Sehr geehrter Installateur!

Aufgrund einiger technischer Änderungen, die der Produktverbesserung dienen, ist es nicht mehr möglich, den ursprünglich verwendeten Rückspülkugelhahn (2315.00.906, G 1/4) weiterhin einzusetzen.

Abbildung 1

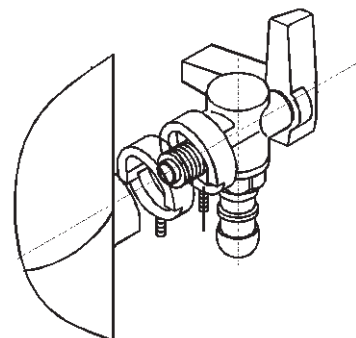
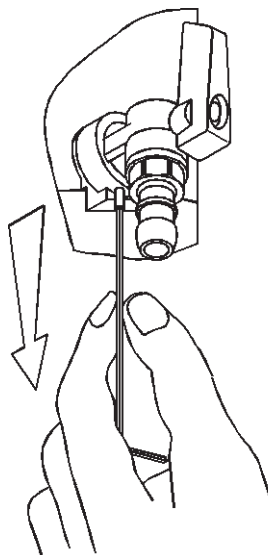
Wenn es sich um einen DRUFI DFR handelt, entfernen Sie zuerst das Manometer (enfällt beim DRUFI FR) und dann die blaue Abdeckkappe. Lösen Sie mit der Innensechskantschraube die Schiebehülse des Kugelhahnes (Abb. 1). Jetzt können Sie den alten Kugelhahn herausdrehen.

Abbildung 2

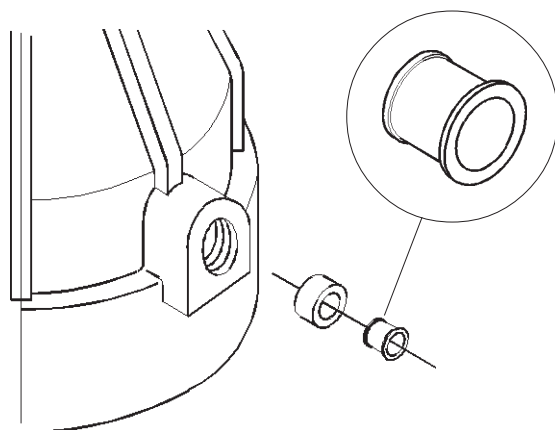
Entfernen Sie die alte Dichtungsbuchse aus dem Ventilkörper. Legen Sie die neue Dichtungsbuchse gem. der Explosionszeichnung (Abb. 2) in den schwarzen Ventilkörper und drehen Sie den neuen Kugelhahn **handfest** in den Ventilkörper. Montieren Sie nun die Abdeckkappe. Zuletzt drehen Sie wieder das Manometer **handfest** in den Anschlußstutzen.

Benutzen Sie bei der Montage des Kugelhahnes und des Manometers kein Werkzeug. Der Kugelhahn und das Manometer sind selbstdichtend. Bitte verwenden Sie auf keinem Fall Hanf oder Teflonband als zusätzliche Dichtmittel.
